晟享颐园规划建筑设计调整方案  
地下室调整面积差异对比图

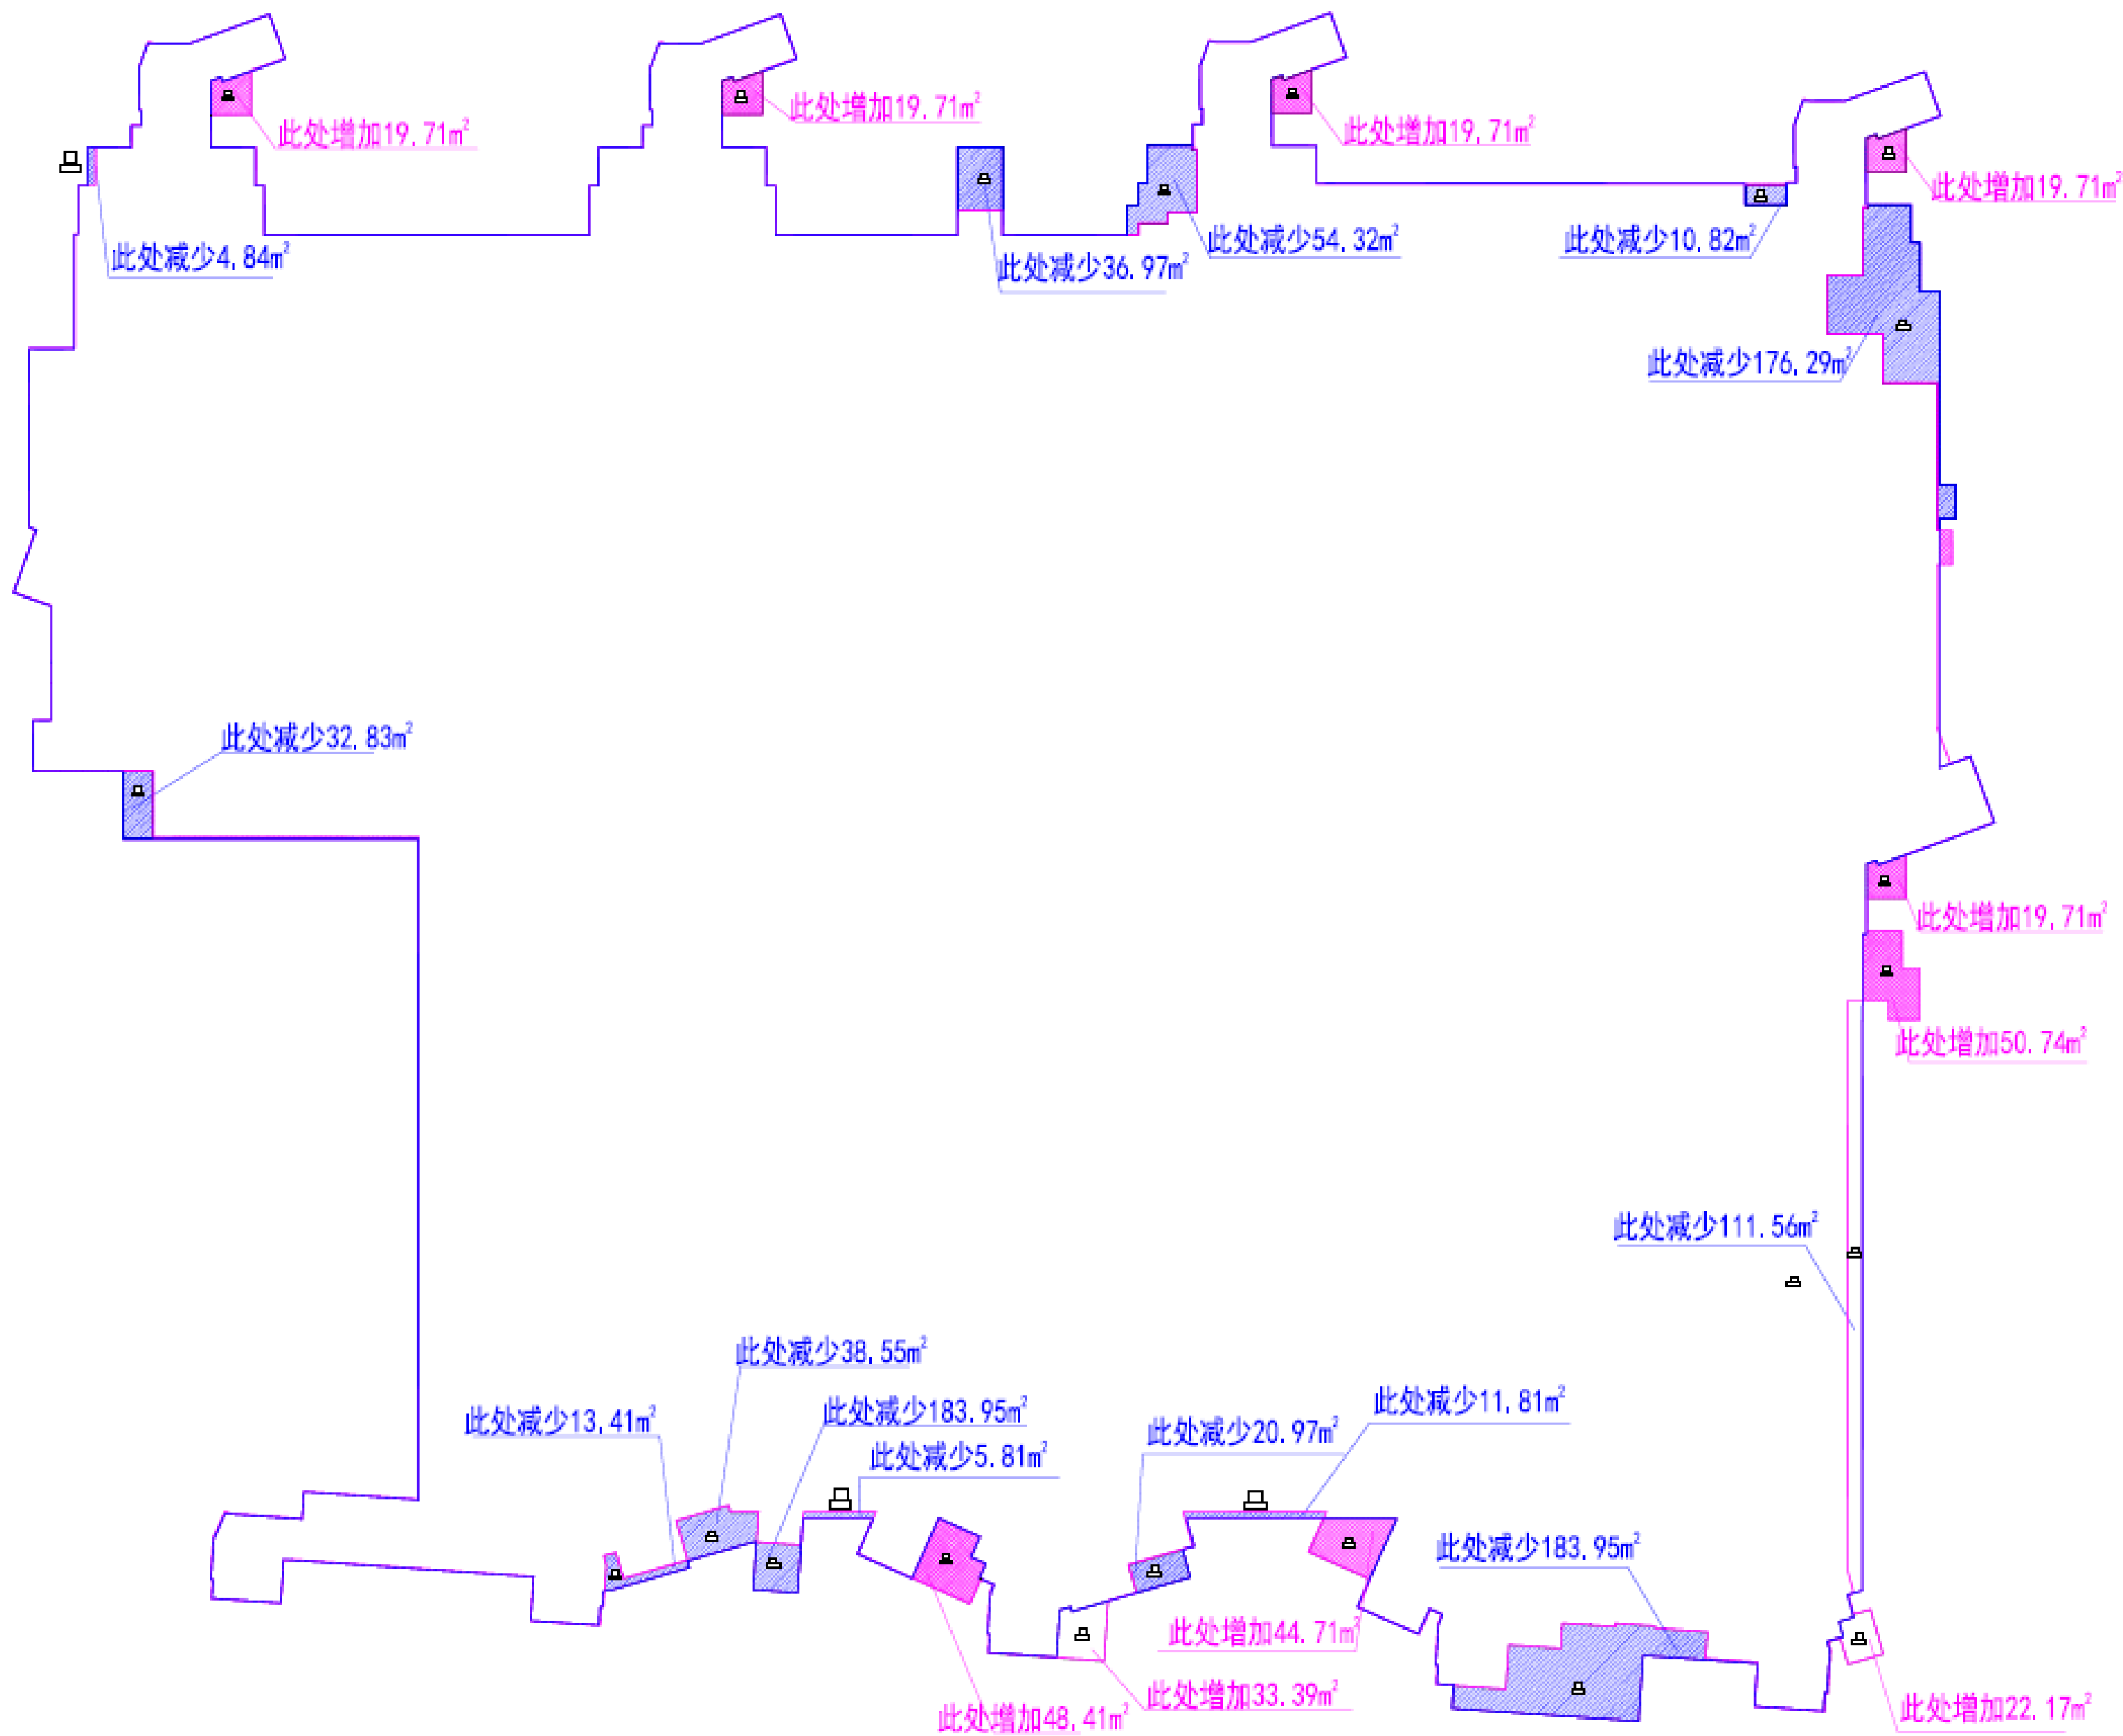
蓝色轮廓线为原批轮廓线，  
洋红色轮廓线为调整后轮廓线。  
经统计，  
调整后增加的地库面积为  
247.23m<sup>2</sup>，  
调整后减少的地库面积为658.4  
m<sup>2</sup>，  
综上，调整后地库较原报建方案地  
库总面积减少411.17m<sup>2</sup>。
